Quito D.M., Lunes, 20 de julio de 2020
UJM-O-2020-0013

Señor Concejal
René Patricio Bedón Garzón
Presidente de la Comisión de Uso de Suelo
GAD DEL DISTRITO METROPOLITANO DE QUITO
En su Despacho. -

El día de hoy acudimos todos nosotros con mucha preocupación, dado la constatación en los archivos de carácter público de la Comisión de Uso del Suelo sobre las **pretensiones de aprobación de un trazado vial para acceder al terreno con predio No. 5552676**, con clave catastral No. 10918-02-001, y catastrado a nombre de los señores Sr. Edwin Lupera Astudillo y René Jibaja Carrera, el cual se encuentra en una zona con Uso de Suelo: Protección Ecológica/Conservación del Patrimonio Natural¹. Al respecto queremos poner en primer lugar en su conocimiento que este proceso municipal no ha sido socializado con ningún morador, no sólo de esta, sino de los cuatro conjuntos antes citados, en vista que evidentemente nos afectará a todos los moradores.

Anexo IV: Plano realizado por nuestra urbanización

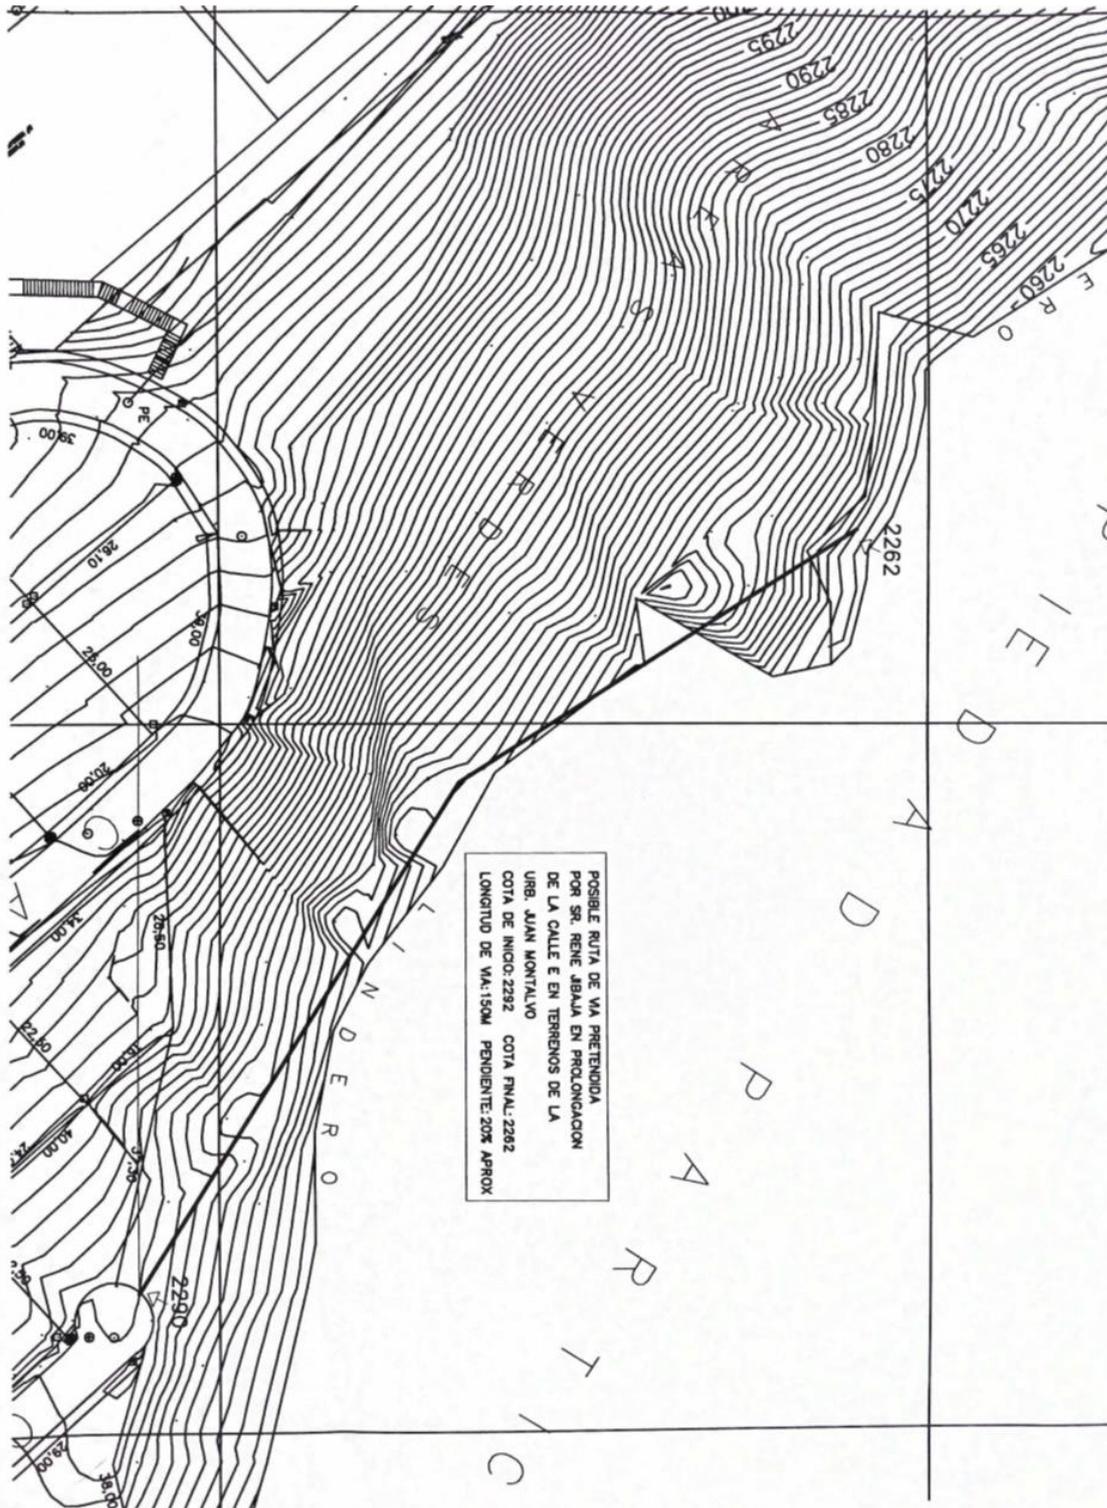
- Revisando un **plano topográfico de nuestra urbanización**⁴, y sobre la base de este plano, trazamos un eje por donde se pretende dar el acceso vial. Al revisar las cotas desde la curva de retorno se puede constatar lo siguiente:
 - La cota de inicio de terminación calle E tiene una altura 2292 m
 - La cota final de la apertura de vía tiene una altura aproximada de 2260 m
 - La diferencia de altura es de 32 m, resultando una gradiente de aprox. 20 %.
 - **En base a la información constante en el informe técnico, el pretender abrir una vía de segundo o tercer orden no es posible, al menos sin transgredir la normativa municipal vigente que solamente permite una gradiente de hasta 15%**⁵.

- Si bien existe un plano, no se puede observar con claridad el ancho de vía, tampoco el perfil del eje de la vía para hacer una comparación real, y todo este plano es incongruente con nuestros planos, los cuales nunca han sido solicitados por las diferentes comisiones que vienen realizando estos informes desde el 2018.

- En la información de carácter público, no existe un plano topográfico en el cual iría la implantación de la vía, la cual a partir del eje debe tener por lo menos 20 m de ancho. Sólo de esta manera se puede determinar el ancho real del terreno a afectarse, y el tipo de talud a construir, así como demás obras de infraestructura necesarias.

- De igual manera, para respetar el ancho de vía, así como a raíz de la gradiente que se formaría por esta vía, se tendrían que realizar muros de contención y muros de pie de hormigón armado para protección tanto de los terrenos como de las construcciones que existen al momento, así como de posibles deslaves.
